美浜発電所保安規定審査資料	RO
提出年月日	2021年2月10日

美浜発電所原子炉施設保安規定変更認可申請書

美浜発電所 原子炉施設保安規定

(1) 環境放射能用計測器 (積算線量計測定装置) の設備更新に伴う
変更について

2. 環境放射能計測器（積算線量計測定装置）の設備更新について（美浜、高浜、大飯）

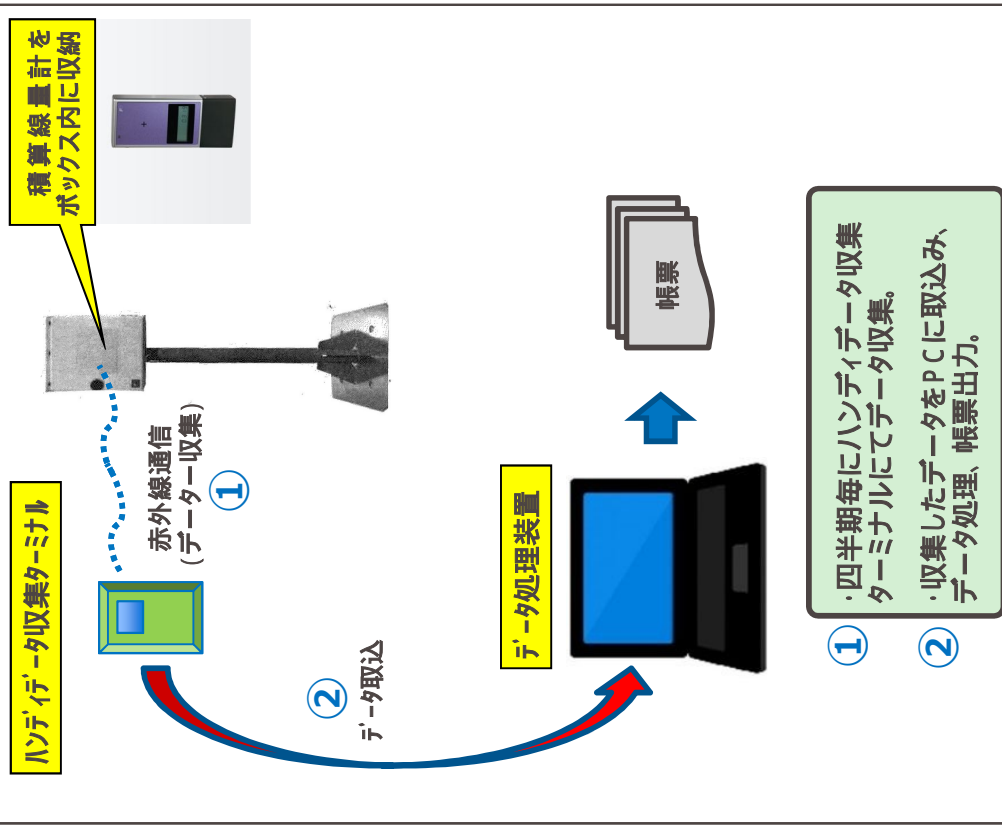
変更前 (熱蛍光線量計による測定)

変更後 (積算線量計による測定)

3. モニタリングポスト、モニタリングステーション、モニタポイントの設備更新に伴う変更（大飯）

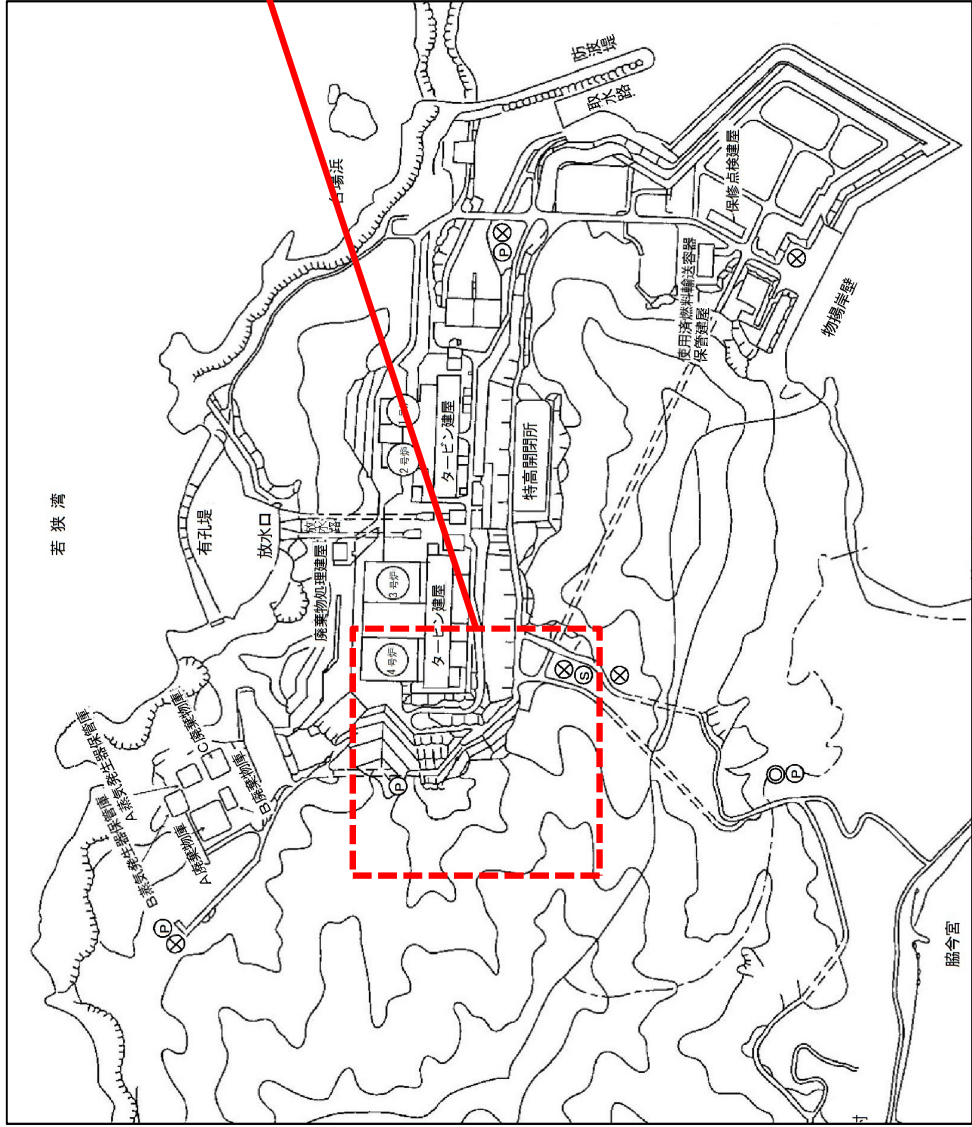
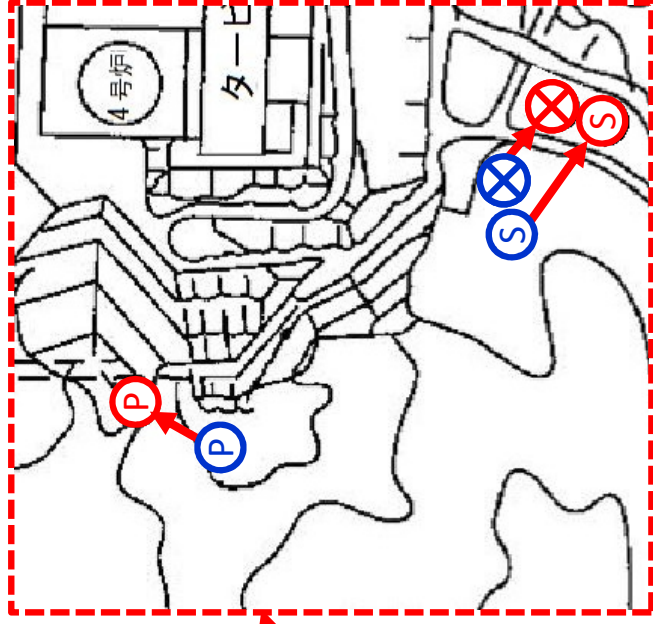
大飯発電所のモニタリングポスト、モニタリングステーション及びモニタポイントの設備更新に伴い、移設を実施する。その際、現行設備の近傍に移設することを基本とするが、No. 5 モニタリングポスト及びモニタリングステーションについては、設備設置場所の作業性やアクセス性を考慮した場所に移設するため、関連する記載を変更する。

測定場所変更

青 : 変更前
赤 : 変更後

参考3 積算線量計の設置場所について

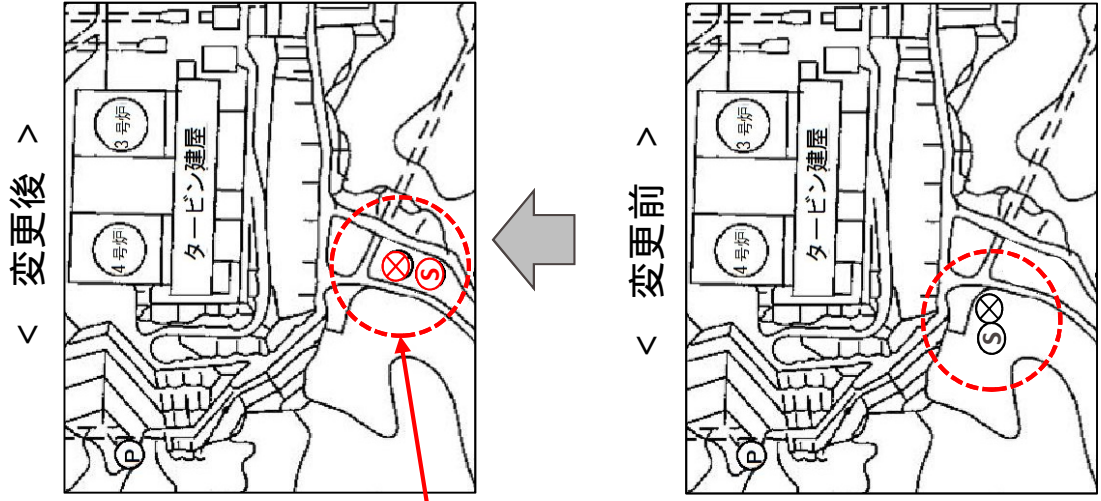
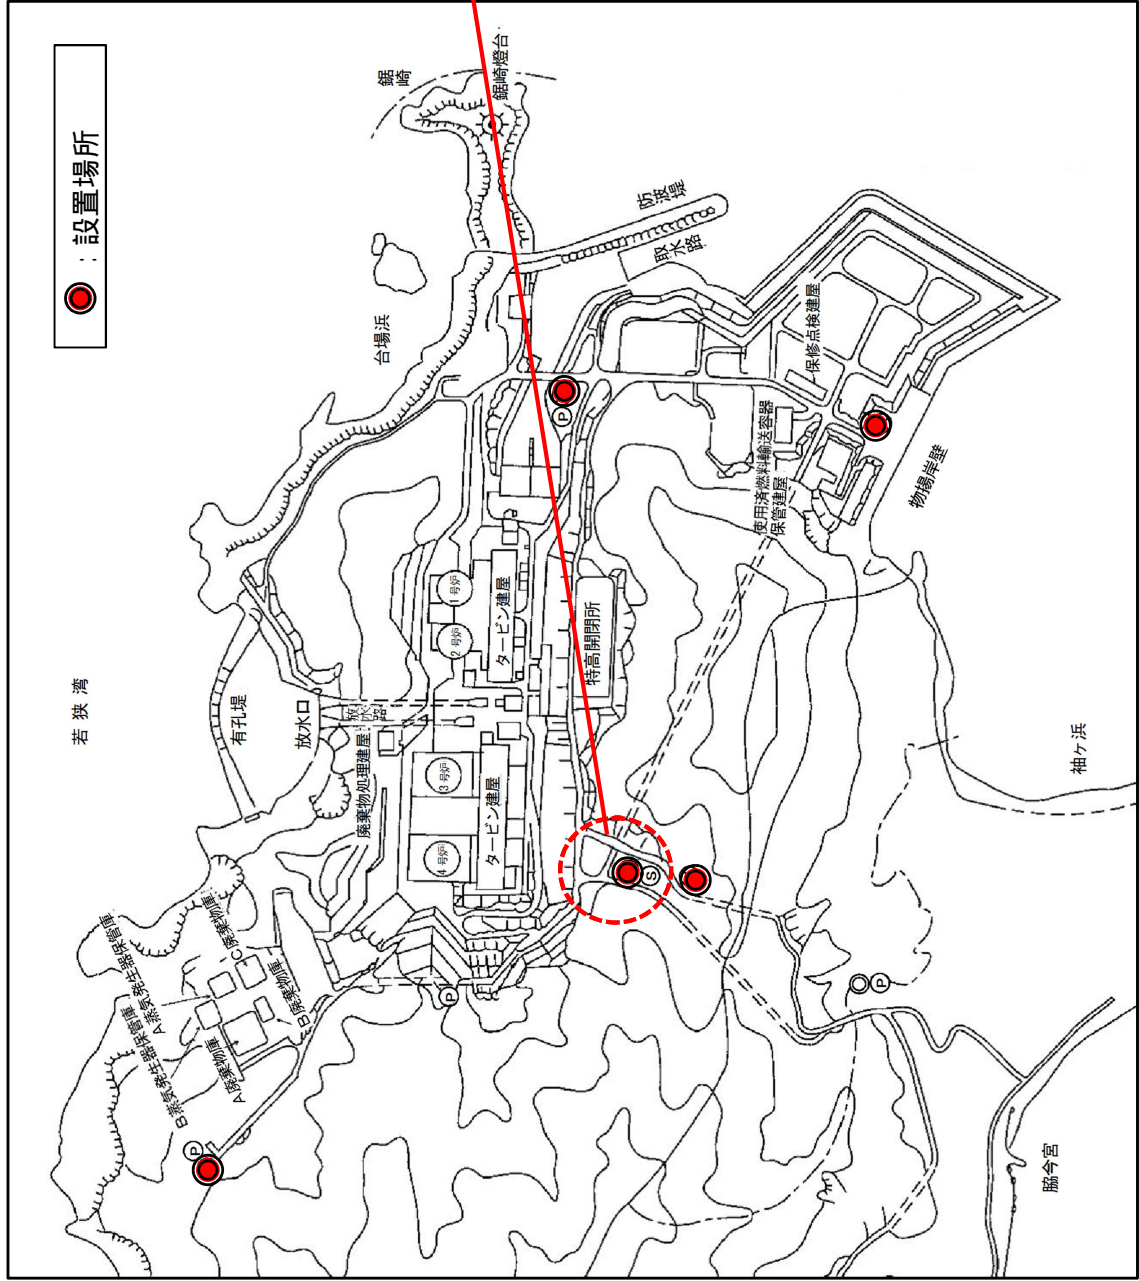
測定場所変更 1カ所

また、大飯については、モニタリングステーションの移設に併せて空気吸収線量の測定場所を移動することから、原子炉施設保安規定第119条 図119、第186条 図186に示す測定位置表示の変更が必要である。
